RENESAS TECHNICAL UPDATE

製品分類	MPU & MCU	発行番号	TN-16C-A208A/J	Rev.	第1版
題名	R32C/111 グループ ハードウェアマニュアルの誤記訂正(3)		情報分類	技術情報	
適用製品	R32C/111 グループ	対象ロット等	関連資料	R32C/111 グループ ハードウェアマニュアル Rev.1.10 (RJJ09B0458-0110)

R32C/111 グループ ハードウェアマニュアル Rev.1.10 において誤記がありましたので、以下のとおり訂正いたします。

図8.1 クロック発生回路のブロック図

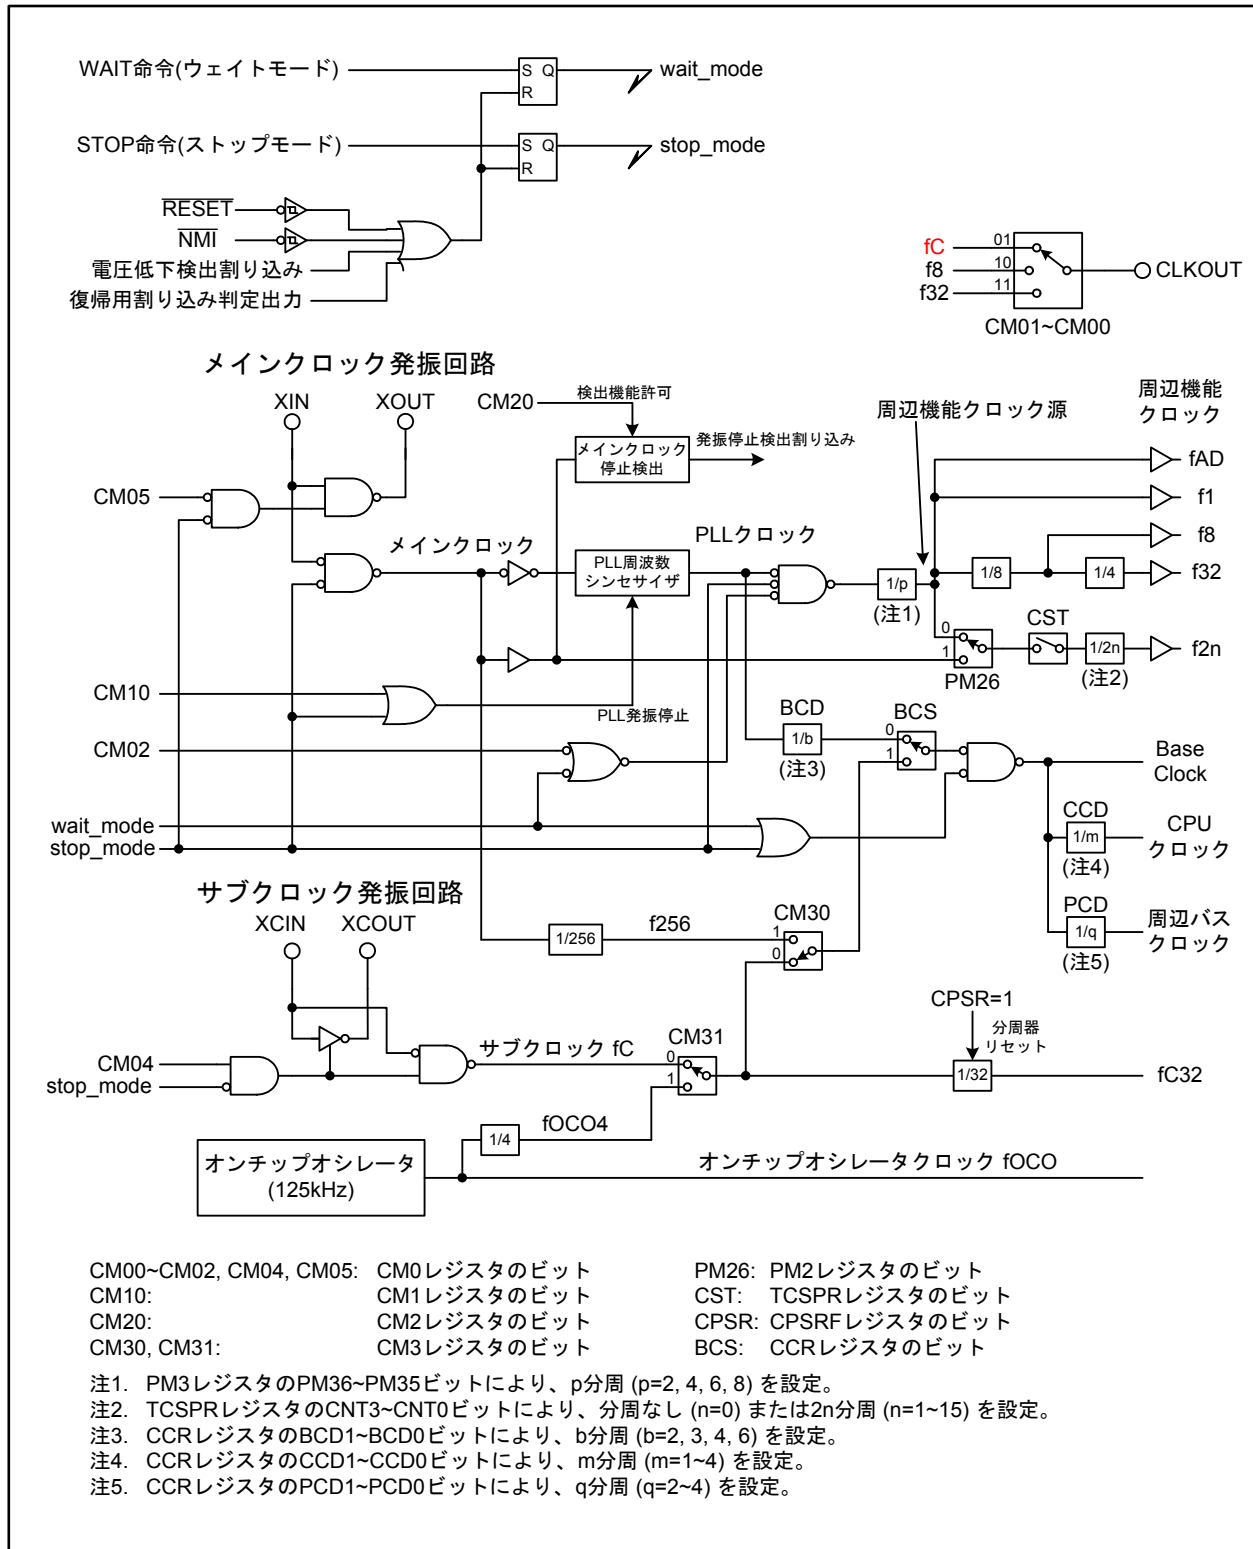
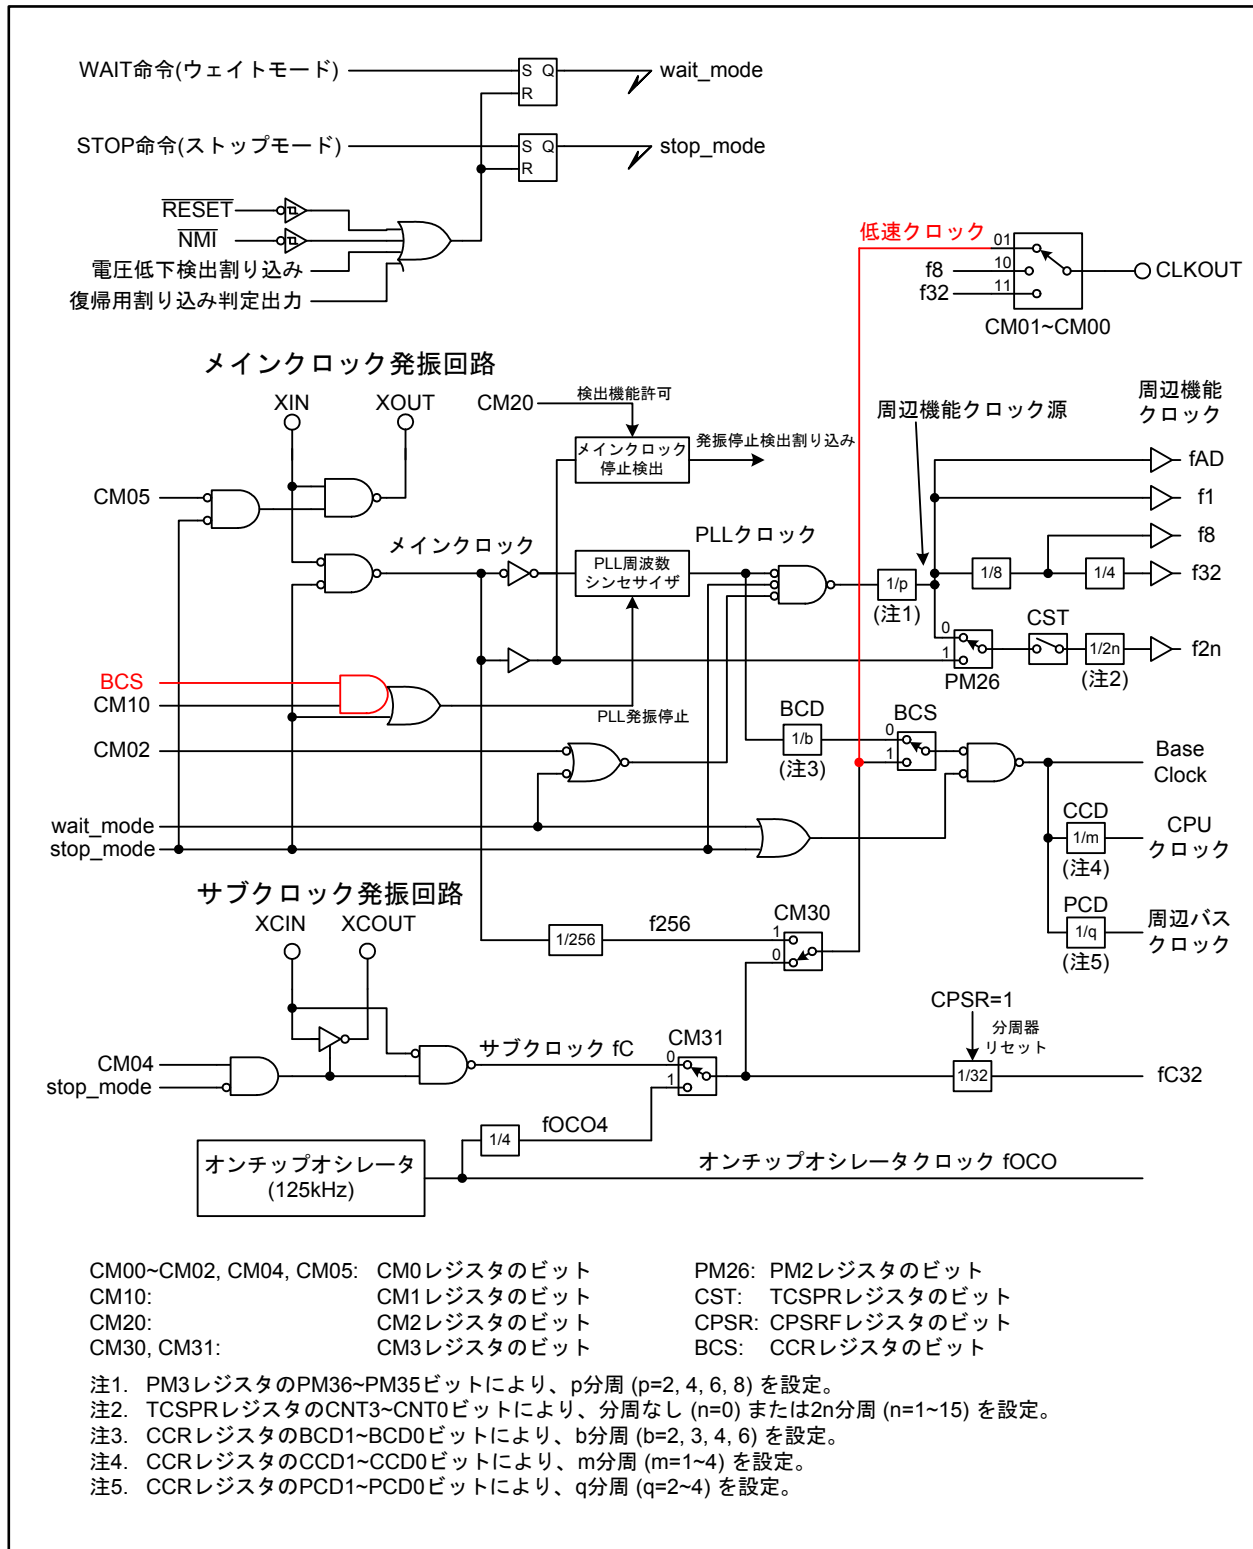
図8.1を以下のとおり訂正いたします。

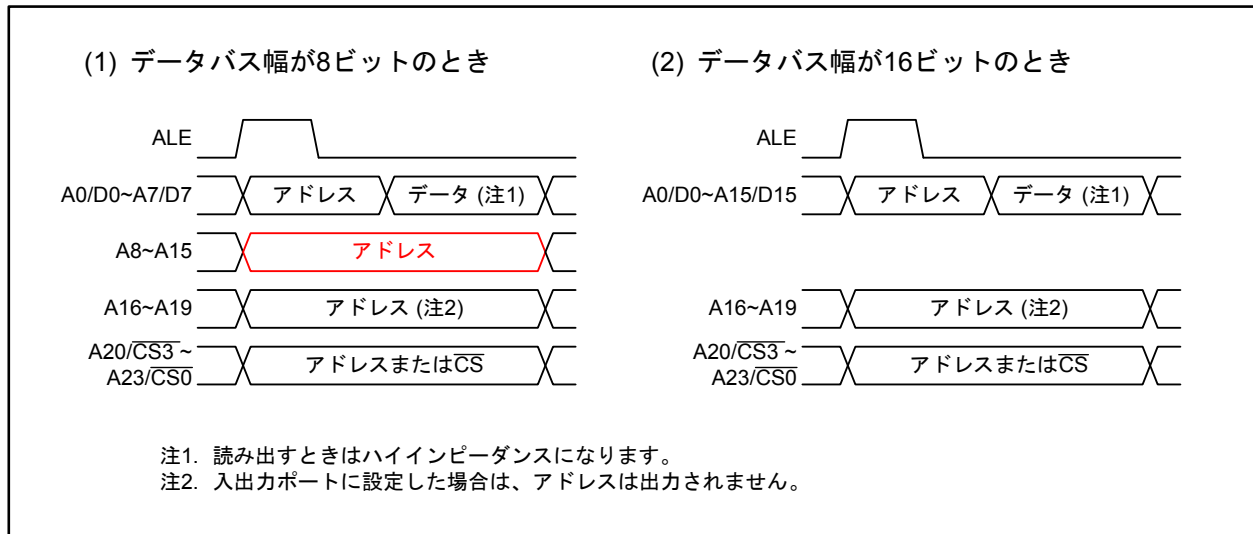
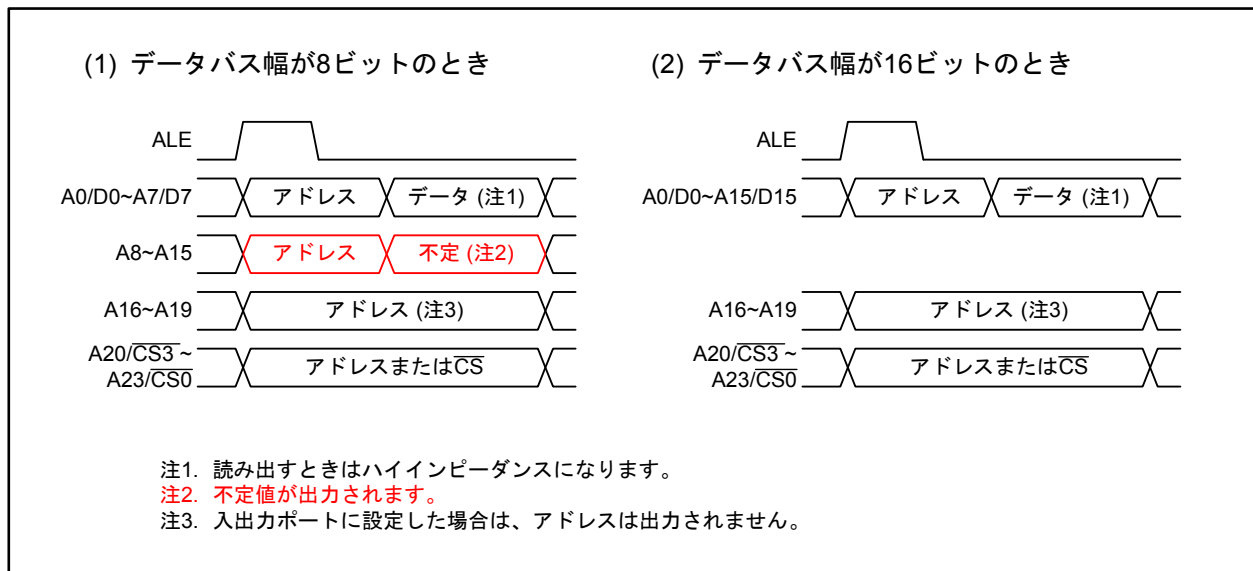
図9.4を以下のとおり訂正いたします。

図 11.8 割り込み優先順位判定回路

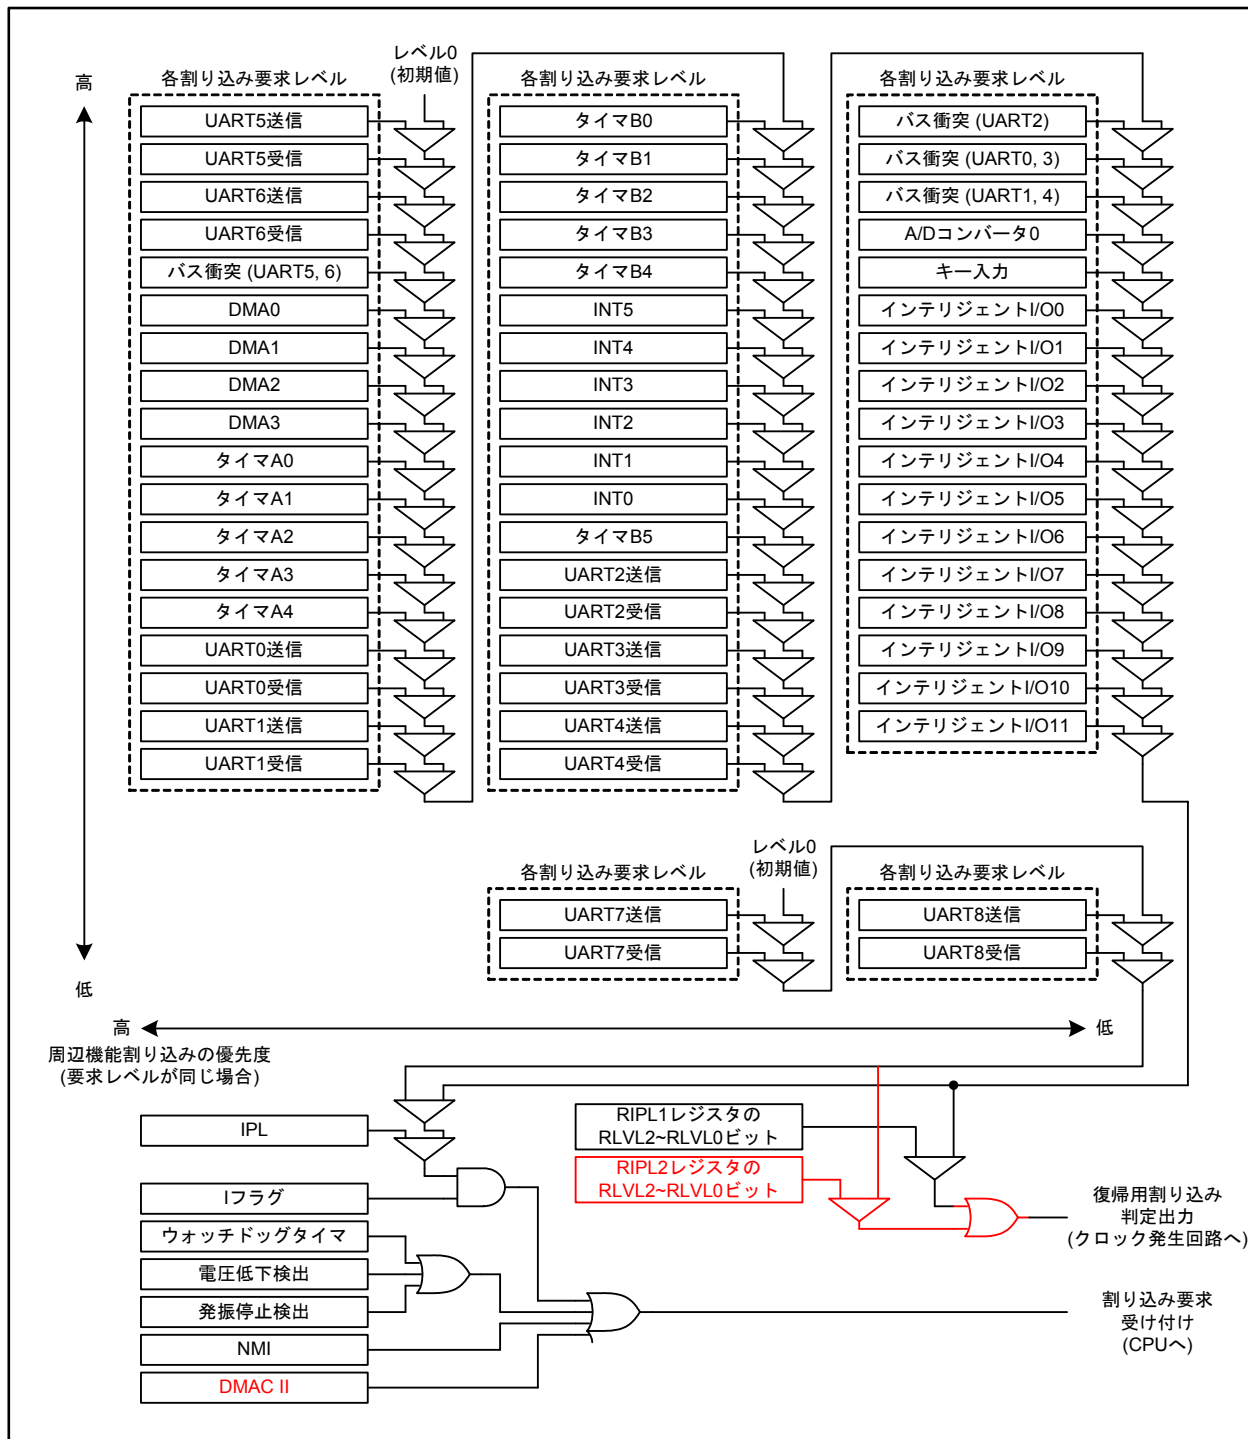
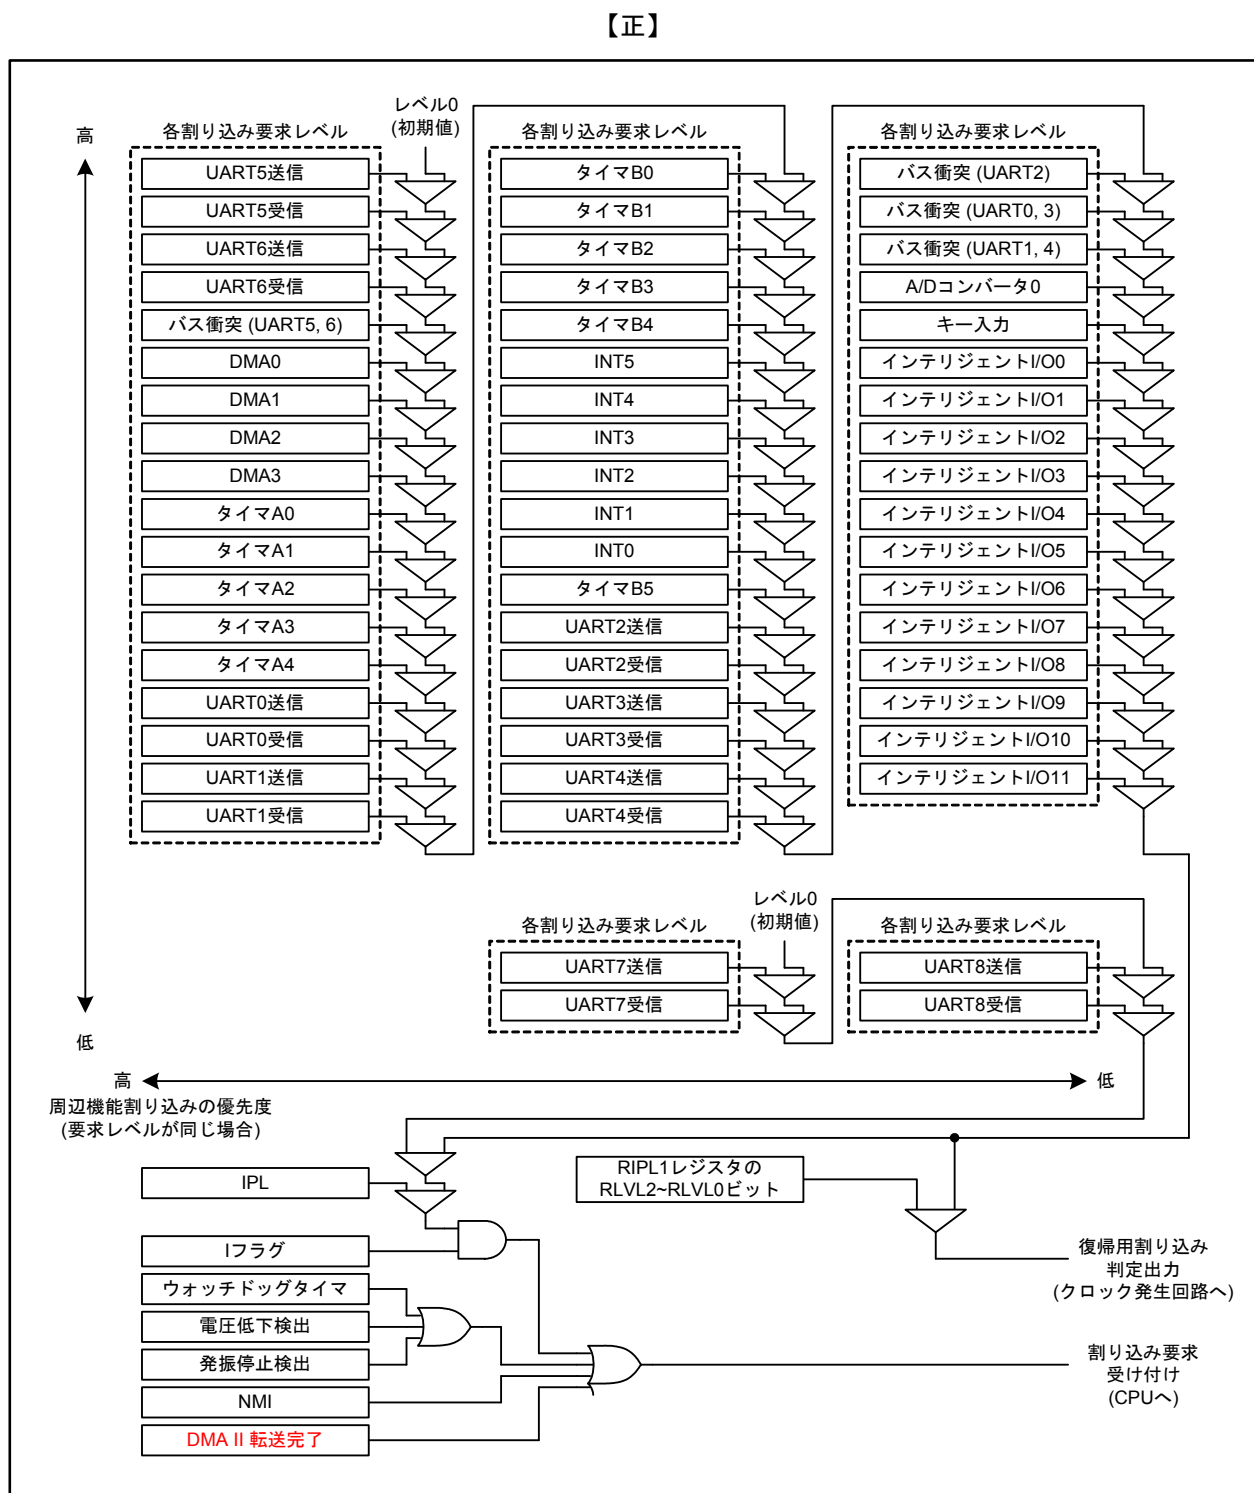
図11.8を以下のとおり訂正いたします。
